LAPORAN PENUH SIAP MEMBAIKI KECACATAN (PRA -PENYERAHAN)

PROJEK : CADANGAN PEMBINAAN BALAI BOMBA DAN KUARTERS PUTATAN, SABAH

NO.KONTRAK : KPKT/BPEMB/JPBM/6/14/2020

SKOP KERJA : * **Senibina** / ~~Awam & Struktur / Mekanikal / Elektrikal~~ TARIKH : 10 Jun 2024

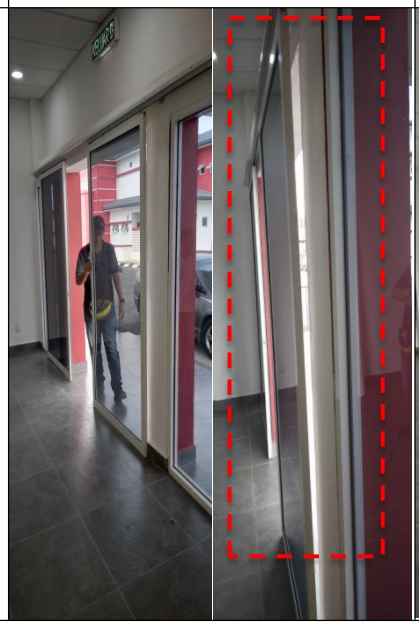
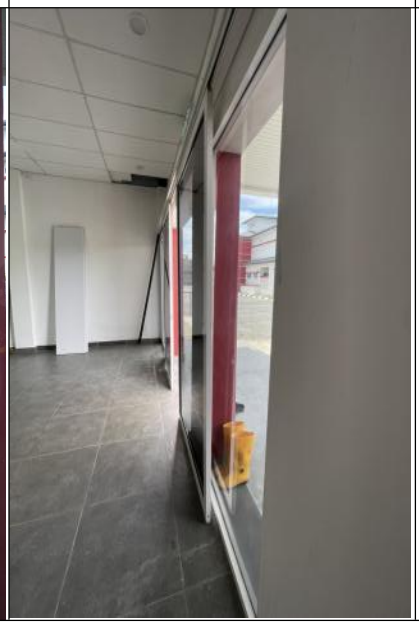
Bil	PENEMUAN/KECACATAN	LOKASI	GAMBAR PENEMUAN/KECACATAN		TARIKH SIAP KERJA PEMBAIKAN	CATATAN
			SEBELUM	SELEPAS		
1.	Finish Floor Level (FFL) lantai drop-off perlu diselaraskan dengan ramp dan perlu diperbetulkan segera bagi menjamin kebolehfungsian akses ramp dari drop-off/porch ke dalam lobi utama. Permukaan lantai juga tidak sekata dan konsisten. MAJOR DEFECTS	*Drop Off* Bangunan Utama Bomba	 	 	28.02.2024	Selesai.

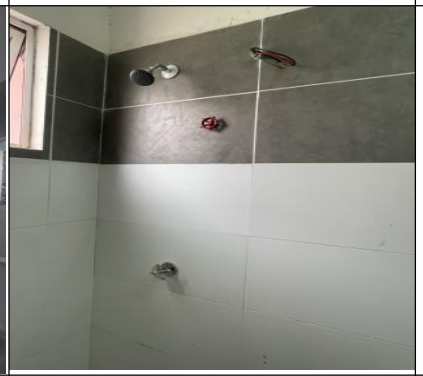
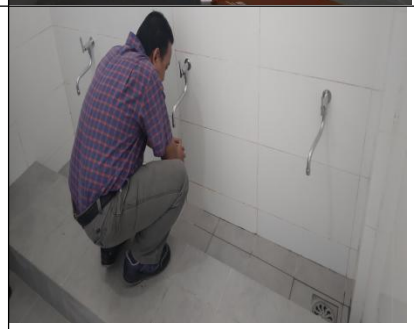
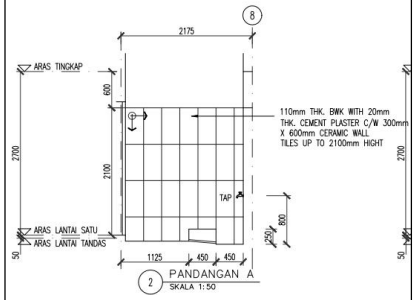
Bil	PENEMUAN/KECACATAN	LOKASI	GAMBAR PENEMUAN/KECACATAN		TARIKH SIAP KERJA PEMBAIKAN	CATATAN
			SEBELUM	SELEPAS		
6.	Tiada perimeter ceiling pada *overhang* di *porch* kuarters kediaman dan Stor Logistik. Walaupun pembinaan di tapak telah mematuhi lukisan pembinaan, kebarangkalian komponen bumbung *(insulation, aluminium sheet, chicken net)* untuk rosak disebabkan oleh faktor cuaca. MAJOR DEFECTS	Kuarters & Stor Logistik	 	 	28.02.2024	Selesai

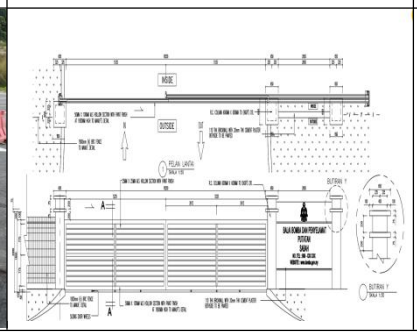
Bil	PENEMUAN/KECACATAN	LOKASI	GAMBAR PENEMUAN/KECACATAN		TARIKH SIAP KERJA PEMBAIKAN	CATATAN
			SEBELUM	SELEPAS		
7.	Tiada *shower rose* dipasang di dalam bilik air utama walaupun pembinaan telah mengikut lukisan pembinaan, namun ianya mengganggu kefungsian dan praktikaliti harian pengguna. MAJOR DEFECTS	Bilik Air Master Bedroom Kuarters			05.06.2024	Selesai.
8.	Pemasangan *goose neck tap* di tempat wudhuk menyebabkan pengguna perlu membongkok dengan sangat rendah, kurang praktikal dan membebankan pengguna. MINOR DEFECTS	Tempat Wudhuk				Pemasangan adalah mengikut lukisan pembinaan.

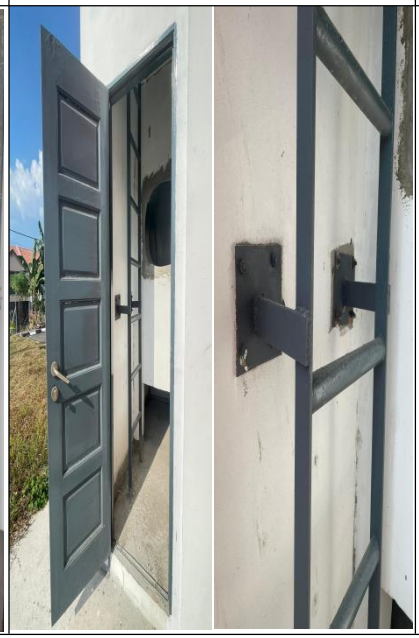
Bil	PENEMUAN/KECACATAN	LOKASI	GAMBAR PENEMUAN/KECACATAN		TARIKH SIAP KERJA PEMBAIKAN	CATATAN
			SEBELUM	SELEPAS		
8.	Binaan *built-in cabinet* telah mengikut lukisan pembinaan. Walaubagaimana pun, didapati bahagian tengah kaunter kawalan telah melendut. Pembaikan perlu dibuat untuk mengelakkan kerosakkan yang lebih serius. MINOR DEFECTS	Bilik Kawalan			06.05.2024	Selesai
9.	Penambahbaikkan perlu dilihat semula kerana pintu gelangsar tidak stabil dan bergoyang apabila ditarik disebabkan perincian rekabentuk yang tidak begitu praktikal bagi pintu pagar yang bersaiz besar dan panjang. MAJOR DEFECTS	Pintu Keluar Utama				Pihak kontraktor telah mengikut reka bentuk yang ditetapkan. 15.05.2024: Pihak BOMBA telah memberi ulasan di mana pagar tersebut berfungsi dengan baik semasa lawatan tapak pada haribulan tersebut.

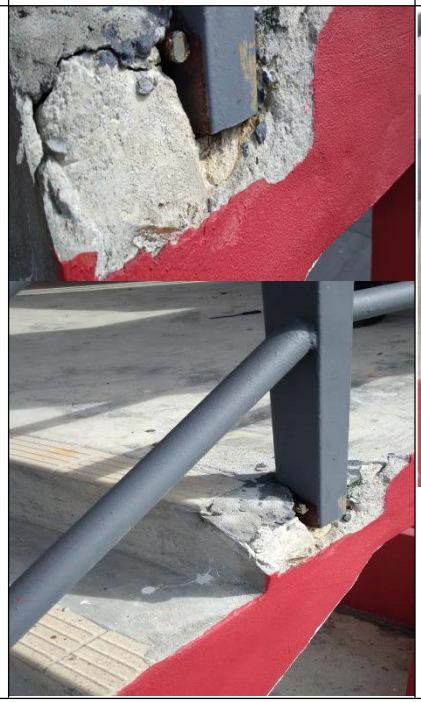
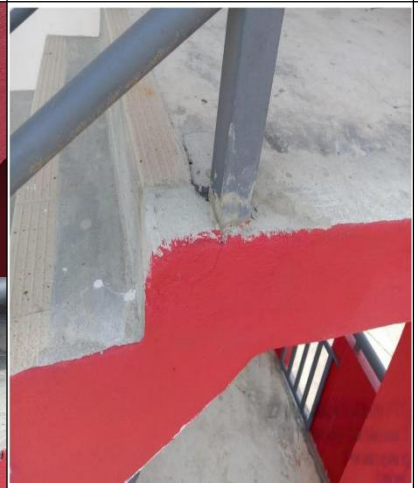
Bil	PENEMUAN/KECACATAN	LOKASI	GAMBAR PENEMUAN/KECACATAN		TARIKH SIAP KERJA PEMBAIKAN	CATATAN
			SEBELUM	SELEPAS		
13.	Pemasangan interlocking pavers tidak mengikut kaedah pemasangan yang betul dan dalam keadaan loose. MINOR DEFECTS	Perimeter Drain			28.02.2024	Selesai

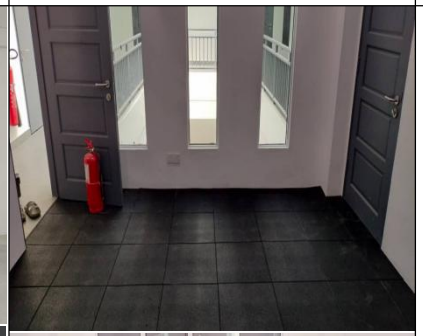
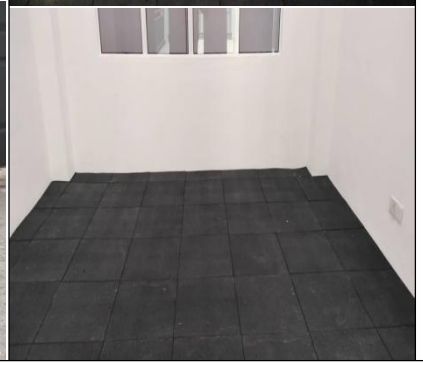
Bil	PENEMUAN/KECACATAN	LOKASI	GAMBAR PENEMUAN/KECACATAN		TARIKH SIAP KERJA PEMBAIKAN	CATATAN
			SEBELUM	SELEPAS		
16.	Pemasangan *signages* Balai Bomba tidak kemas dan beralun. MINOR DEFECTS	Tembok Berhias			28.02.2024	Seselai.
